**S.S. 38 - LOTTO 4: VARIANTE DI TIRANO DALLO SVINCOLO DI STAZZONA (COMPRESO) ALLO SVINCOLO DI LOVERO (CON COLLEGAMENTO ALLA DOGANA DI POSCHIAVO)**

**S.S. 38 - LOTTO 4: NODO DI TIRANO -  
TRATTA "A" (SVINCOLO DI BIANZONE - SVINCOLO LA GANDA)  
E TRATTA "B" (SVINCOLO LA GANDA - CAMPONE IN TIRANO)**

RELAZIONE DI OTTEMPERANZA ALLE PRESCRIZIONI CIPE

C					
B					
A	EMISSIONE A SEGUITO ISTRUTTORIA ANAS	GENNAIO 2020	ING. GIUSEPPE CRISÀ	ING. FABRIZIO BAJETTI	ING. VALERIO BAJETTI
REV.	DESCRIZIONE	DATA	REDATTO	VERIFICATO	APPROVATO

FIGURA 2 - TRATTO DELL'ASSE PRINCIPALE TRA ROTATORI DI VILLA DI TIRANO E LA ROTATORIA DI STAZZONA

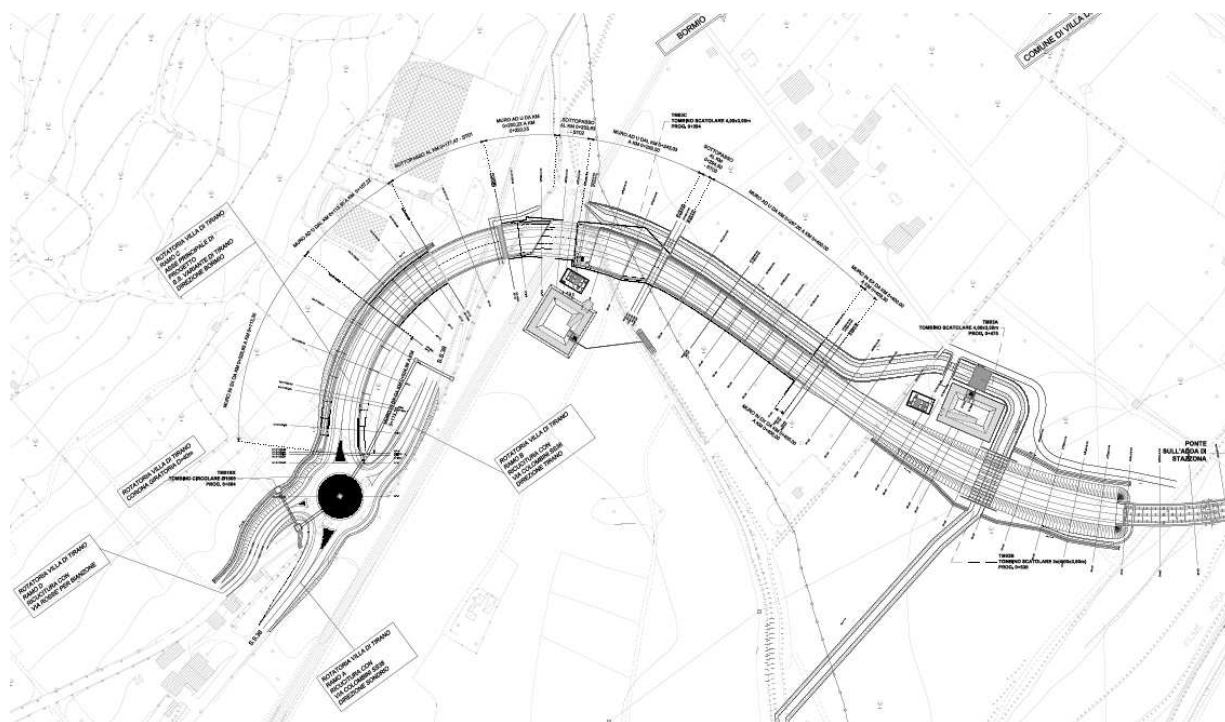
##### 2.2.1.1 Prescrizione 1.2.1.1 → Il progetto del tracciato deve essere rielaborato, assumendo i criteri e i vincoli definiti dalla vigente normativa tecnica per la categoria stradale di appartenenza. (Consiglio Superiore dei Lavori Pubblici)

**Ottemperante:** Il progetto stradale, avendo già ottenuto tutte le approvazioni, non è stato modificato nella sostanza al fine di evitare la sua delocalizzazione rispetto a quanto approvato in sede di Conferenza dei Servizi. Sono stati tuttavia apportati locali aggiustamenti, qui di seguito descritti, seguendo l'ordine delle progressive atti ad assicurare il rispetto della normativa vigente e i massimi standard di sicurezza:

- **Rotatoria Villa di Tirano:** è stata prevista una isola centrale completamente transitabile per garantire il passaggio dei trasporti eccezionali; inoltre la corona giratoria è stata progettata con

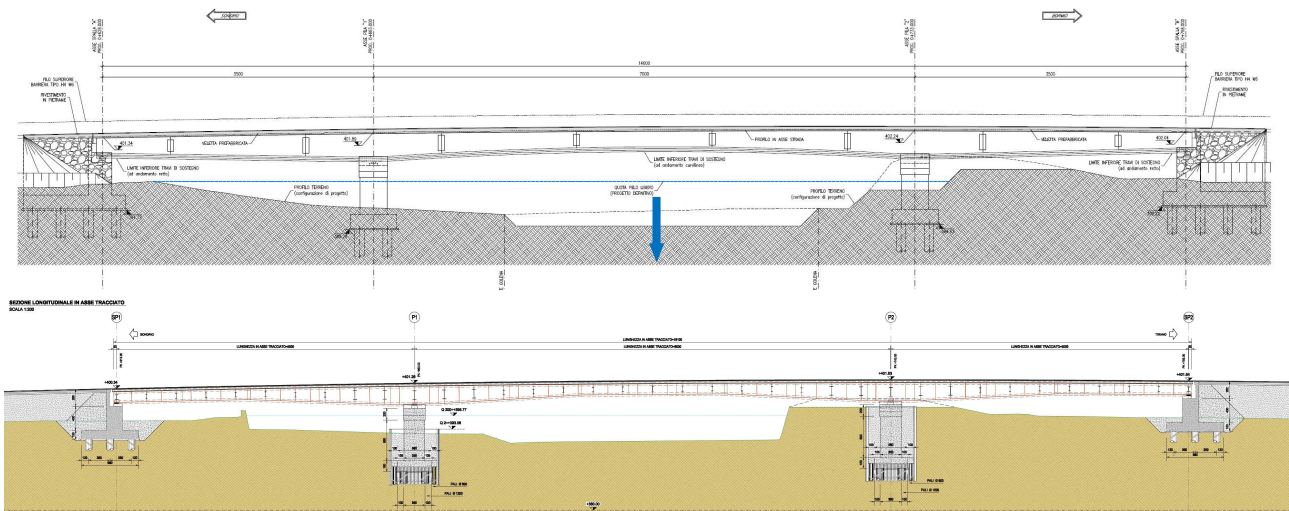
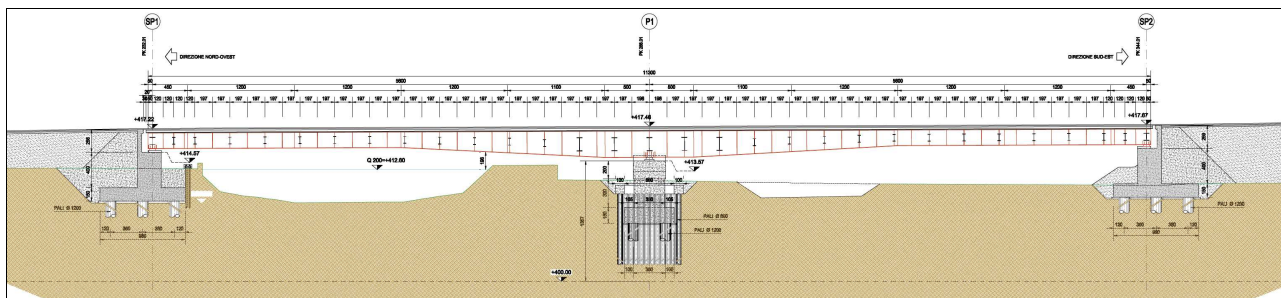
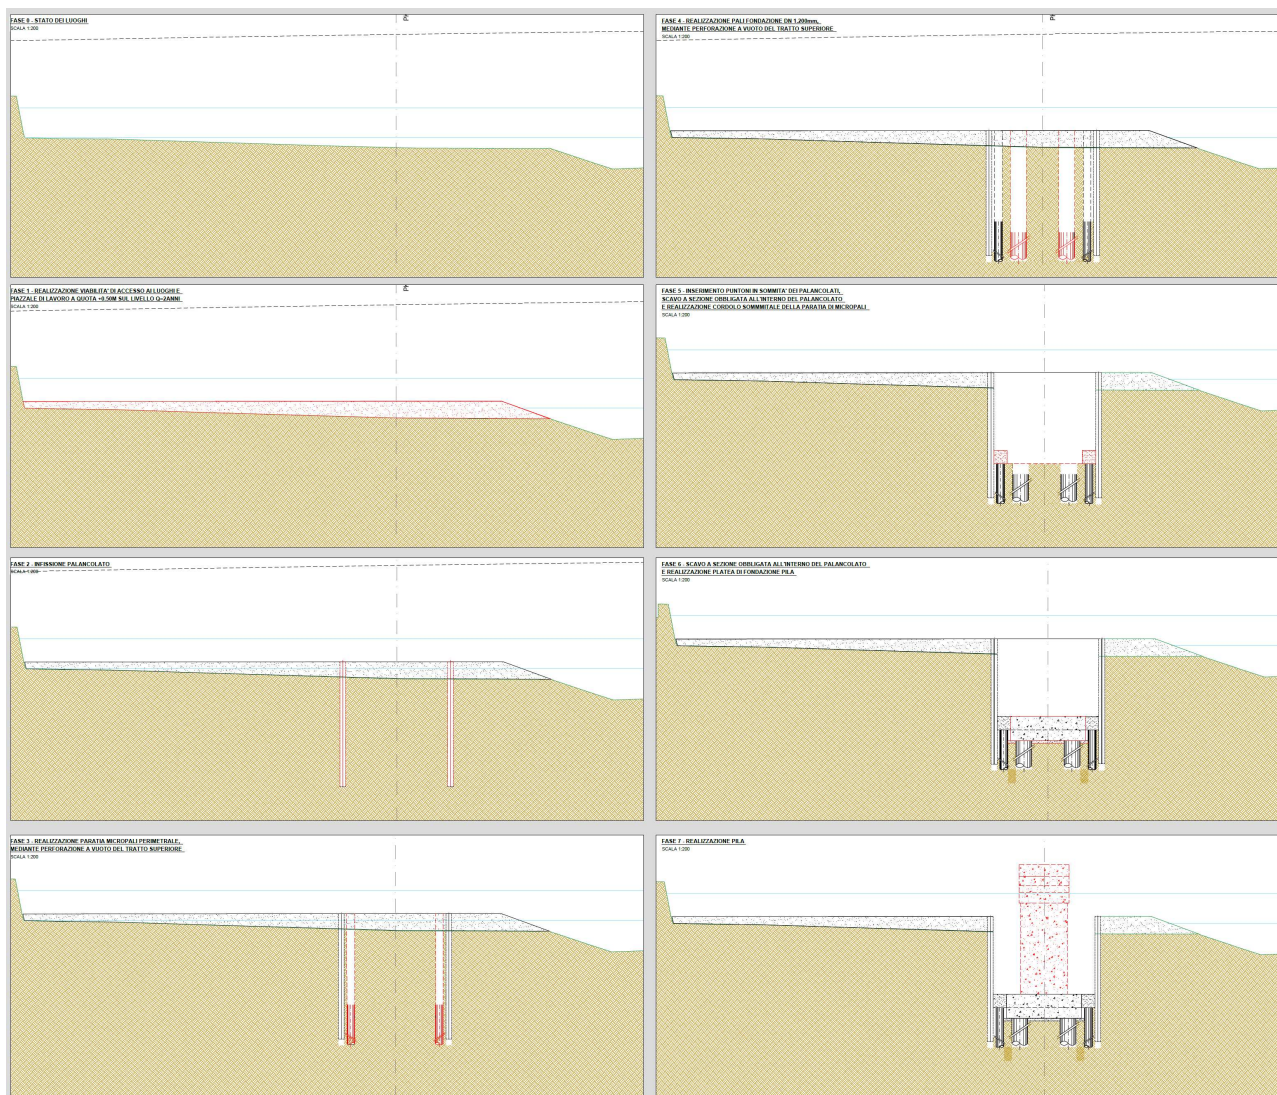
**2.4.1.2 Prescrizione 1.4.2 → Si prescrive il rispetto sia dei franchi previsti dalle Norme tecniche per le Costruzioni (NTC 2008 5.1.2.4 Compatibilità Idraulica e quanto previsto dalla Circolare del 2 febbraio 2009, n.617 C.S.LL.PP), il rispetto dell'interasse netto minimo di 40 m misurati ortogonalmente alla corrente fra pile contigue e fra pila e spalla per il ponte di Tirano, l'attenzione nell'interferenza delle pile in alveo con le strutture arginali per l'attraversamento a valle di Stazzona. (Consiglio superiore dei lavori pubblici)**

**Ottemperante:** I ponti degli attraversamenti di Stazzona e di Tirano sono stati, in fase di progettazione esecutiva, adeguati prevedendo in particolare un significativo incremento delle luci. In particolare il ponte di Stazzona è stato progettato a 3 campate di luce 60+80+60ml (contro i 30-70-30ml del progetto definitivo).

Il ponte di Tirano è invece stato riprogettato con una doppia campata 60+60ml.

Per minimizzare gli impatti in fase costruttiva è stata poi prevista una particolare procedura esecutiva per la realizzazione di fondazioni e fusti delle pile. La fasistica prevede

- Fase 01 – realizzazione e sistemazione piazzale di accesso
- Fase 02 – infissione di palancole a creare una sorta di pozzo autosostenente (grazie anche alla posa di apposite centinature)
- Fase 03 – realizzazione, con perforazione a vuoto, di una coronella di pali intorno alla futura ciabatta di fondazione
- Fase 04 – realizzazione, con perforazione a vuoto, dei pali di fondazione
- Fase 05a – scavo all'interno delle palancole
- Fase 05b – realizzazione del cordolo sommitale della coronella di pali
- Fase 06 – realizzazione della ciabatta di fondazione della pila
- Fase 07 – realizzazione del fusto della pila
- Fase 08 – rinterro del "pozzo" e estrazione della palanca

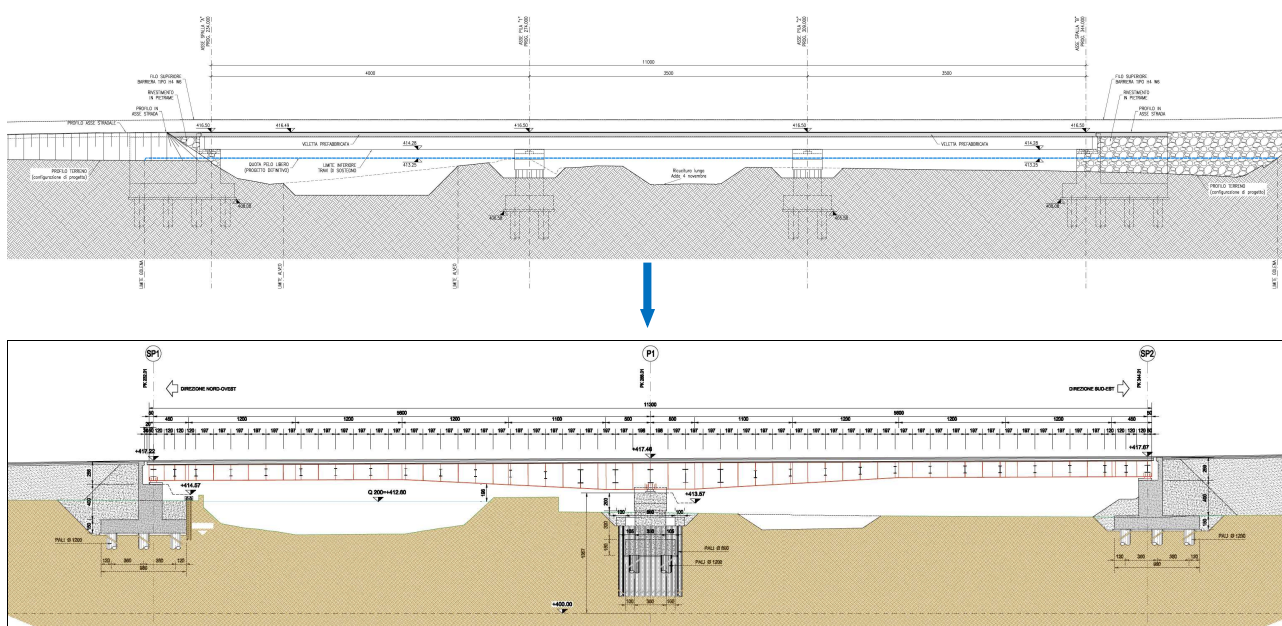
**2.4.1.9 Prescrizione 1.4.9.a → In rapporto al Piano per l'Assetto Idrogeologico del bacino del Po (PAI), si verifichino in dettaglio, fermo restando l'adeguamento delle opere ad eventuali ulteriori e successive indicazioni dell'Agenzia Interregionale per il Po (AIPO): Il franco sulle difese arginali esistenti nei tratti a cavallo degli attraversamenti del fiume Adda, dove il profilo di piena è disturbato dalle pile presenta innalzamenti non trascurabili; qualora esso risulti inferiore a 1m, dovrà essere valutata d'intesa con AIPO la necessità di conseguenti modifiche progettuali atte a porre in sicurezza il territorio in fascia C a tergo di tali difese. (Regione Lombardia)**

**Ottemperante:** Prima di entrare nel merito preme sottolineare che i ponti degli attraversamenti del Fiume Adda di Stazzona e di Tirano sono stati, in fase di progettazione esecutiva, adeguati prevedendo in particolare un significativo incremento delle luci. In particolare il ponte di Stazzona è stato progettato a 3 campate di luce 60+80+60ml (contro i 30-70-30ml del progetto definitivo).

Il ponte di Tirano è invece stato riprogettato con una doppia campata 60+60ml.

Le configurazioni individuate assicurano una significativa riduzione dell'impatto delle sottostrutture sugli argini esistenti oltre a una significativa riduzione dell'impatto sulla corrente. Nella configurazione di progetto sono state inoltre effettuate specifiche verifiche idrauliche sui livelli del Fiume Adda, con il controllo dei franchi idraulici rispetto agli argini esistenti.

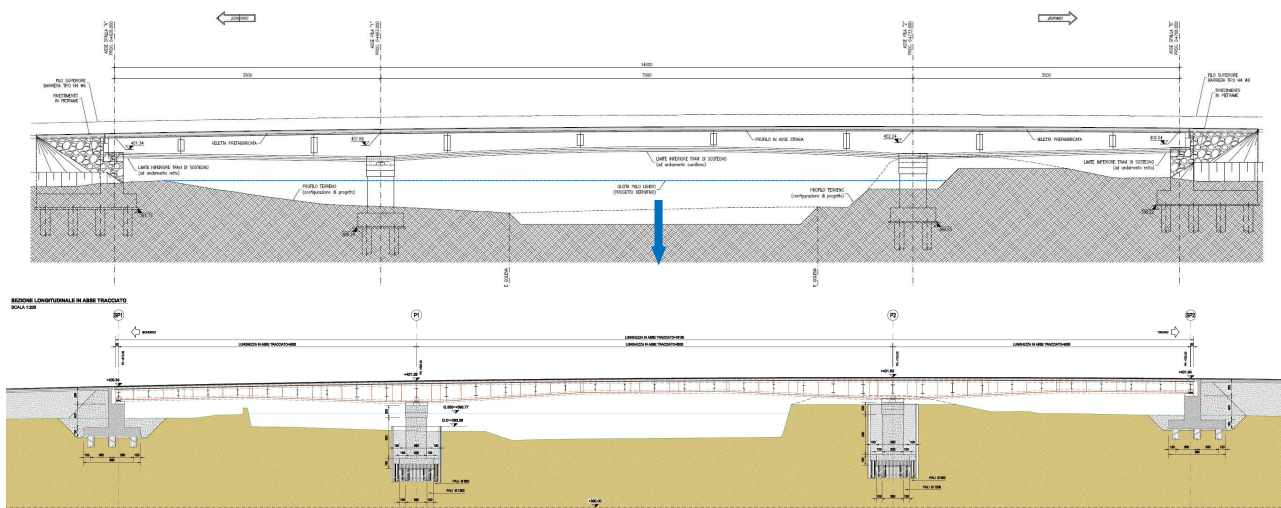
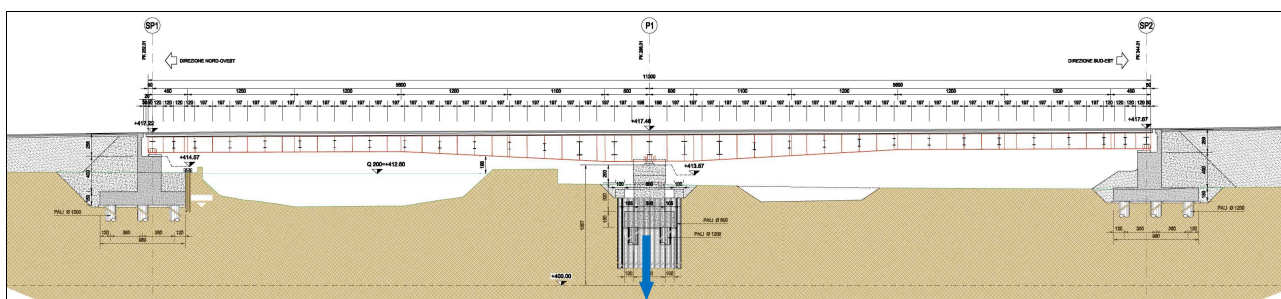
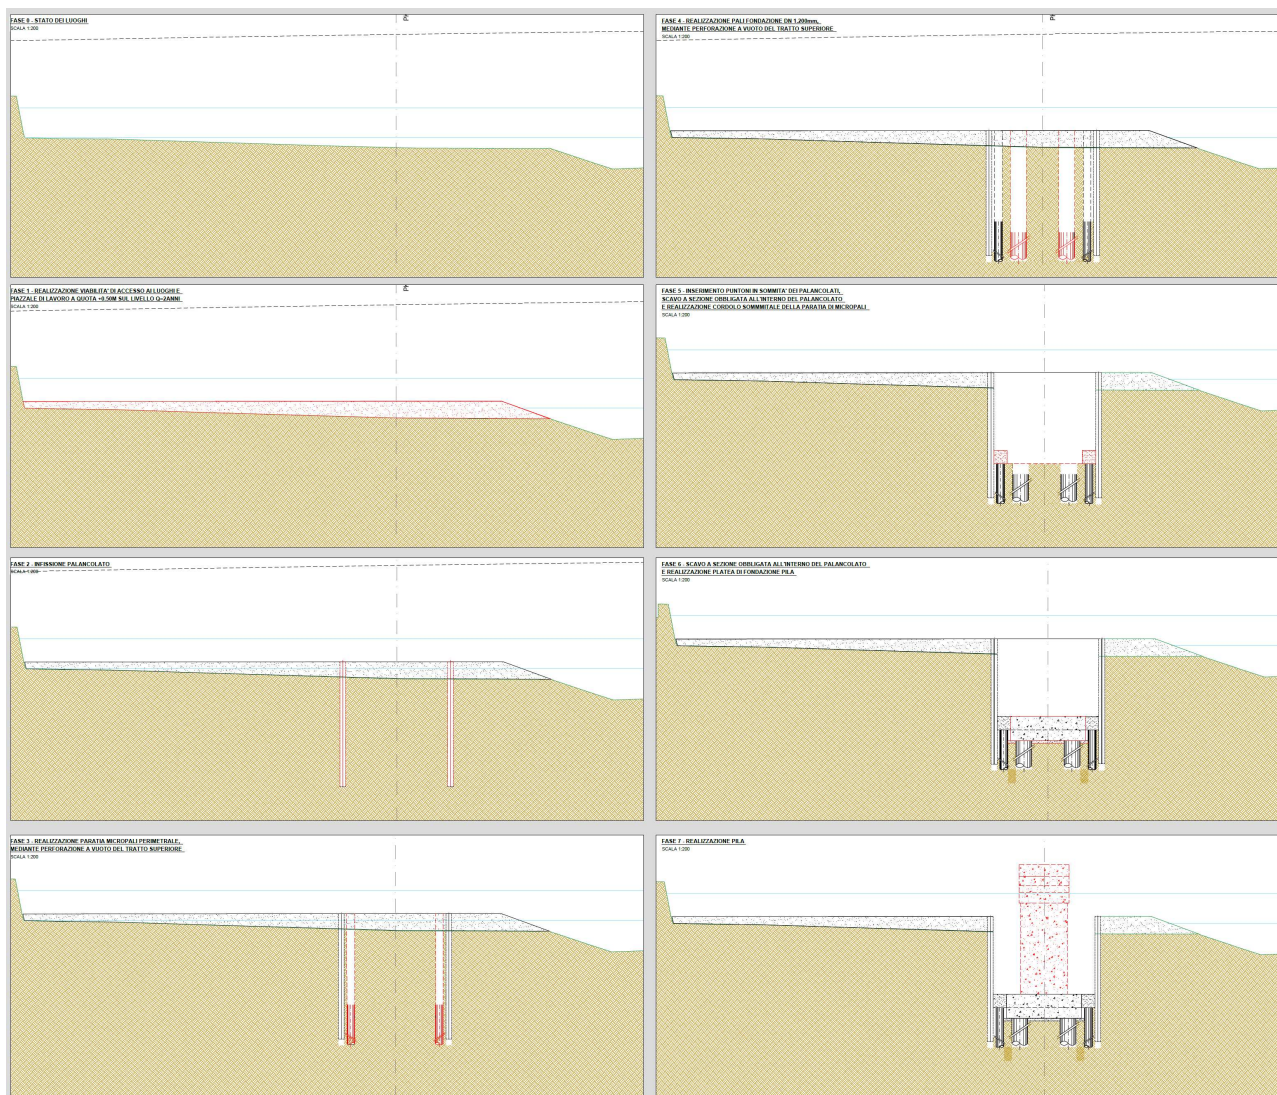
**2.4.1.11 Prescrizione 1.4.9.c → In rapporto al Piano per l'Assetto Idrogeologico del bacino del Po (PAI), si verifichino in dettaglio, fermo restando l'adeguamento delle opere ad eventuali ulteriori e successive indicazioni dell'Agenzia Interregionale per il Po (AIPO): Le fondazioni delle pile e delle spalle, che dovranno essere in grado di resistere in sicurezza al massimo scalzamento prevedibile, mettendo in conto sia l'effetto di amplificazione dovuto all'interessamento dei plinti che la possibile evoluzione morfologica. (Regione Lombardia)**

**Ottemperante:** I ponti degli attraversamenti del Fiume Adda di Stazzona e di Tirano sono stati, in fase di progettazione esecutiva, adeguati prevedendo in particolare un significativo incremento delle luci. In particolare il ponte di Stazzona è stato progettato a 3 campate di luce 60+80+60ml (contro i 30-70-30ml del progetto definitivo).

Il ponte di Tirano è invece stato riprogettato con una doppia campata 60+60ml.

Le configurazioni individuate assicurano una significativa riduzione dell'impatto delle sottostrutture sugli argini esistenti oltre a una significativa riduzione dell'impatto sulla corrente. Le configurazioni individuate assicurano una significativa riduzione dell'impatto delle sottostrutture sugli argini esistenti. Per minimizzare gli impatti in fase costruttiva è stata poi prevista una particolare procedura esecutiva per la realizzazione di fondazioni e fusti delle pile. La fassistica prevede

- Fase 01 – realizzazione e sistemazione piazzale di accesso
- Fase 02 – infissione di palancole a creare una sorta di pozzo autosostenente (grazie anche alla posa di apposite centinature)
- Fase 03 – realizzazione, con perforazione a vuoto, di una coronella di pali intorno alla futura ciabatta di fondazione
- Fase 04 – realizzazione, con perforazione a vuoto, dei pali di fondazione
- Fase 05a – scavo all'interno delle palancole
- Fase 05b – realizzazione del cordolo sommitale della coronella di pali
- Fase 06 – realizzazione della ciabatta di fondazione della pila
- Fase 07 – realizzazione del fusto della pila
- Fase 08 – rinterro del "pozzo" e estrazione della palanca

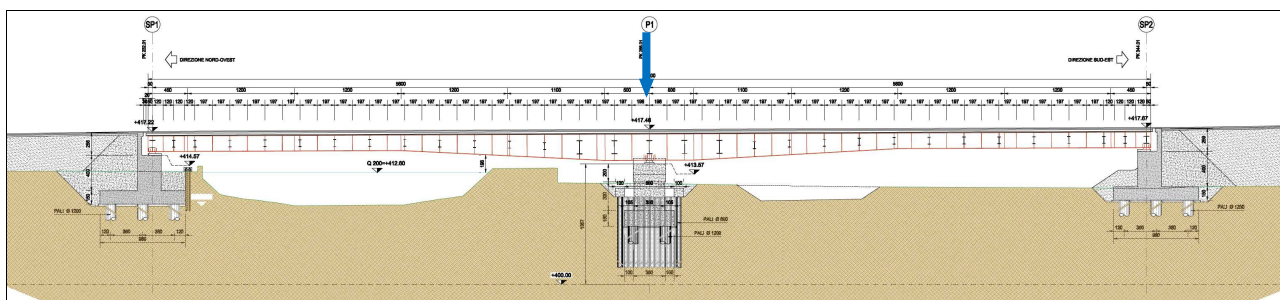
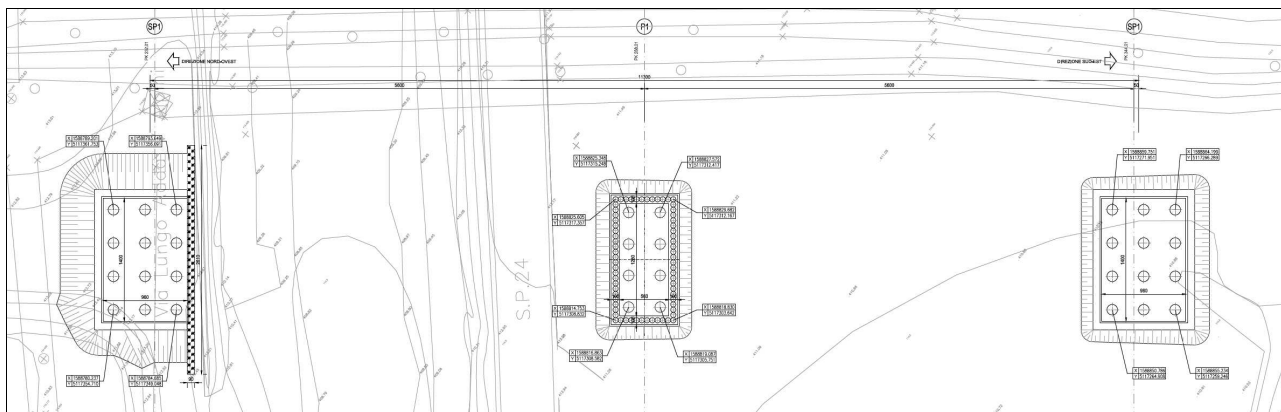
**2.4.1.15 Prescrizione 1.4.14 → La spalla "A" e la pila "A" del ponte sull' Adda di Tirano dovranno essere realizzate al di fuori dell'alveo attivo, con particolare riferimento alle loro strutture fondali; nelle fasi esecutive sono da escludersi tassativamente scavi che coinvolgano le difese spondali esistenti, prevedendo eventualmente opportune opere provvisorie di sostegno delle terre. (Regione Lombardia)**

**Ottemperante:** Prima di entrare nel merito preme sottolineare che i ponti degli attraversamenti del Fiume Adda di Stazzona e di Tirano sono stati, in fase di progettazione esecutiva, adeguati prevedendo in particolare un significativo incremento delle luci. In particolare il ponte di Tirano è invece stato riprogettato con una doppia campata 60+60ml contro il 40+35+35ml del progetto definitivo. Il ponte è stato di fatto allungato di 10ml.

La configurazione individuata assicura una significativa riduzione dell'impatto delle sottostrutture sugli argini esistenti oltre a una significativa riduzione dell'impatto sulla corrente.

Nella configurazione di progetto sono state inoltre effettuate specifiche verifiche idrauliche sui livelli del Fiume Adda, con il controllo dei franchi idraulici rispetto agli argini esistenti. Il ponte di progetto rispetta le prescrizioni del nuovo D.M. 2018 il quale prevede un franco minimo di 150cm per la piena duecentennale

Al fine di evitare interferenze con le strutture arginali in fase transitoria è stata altresì prevista la realizzazione di una coronella di pali intorno alla fondazione della pila 1 (unica pila presente nel progetto esecutivo per quest'opera di attraversamento) e una paratia provvisoria di pali sul lato frontale della spalla 1.
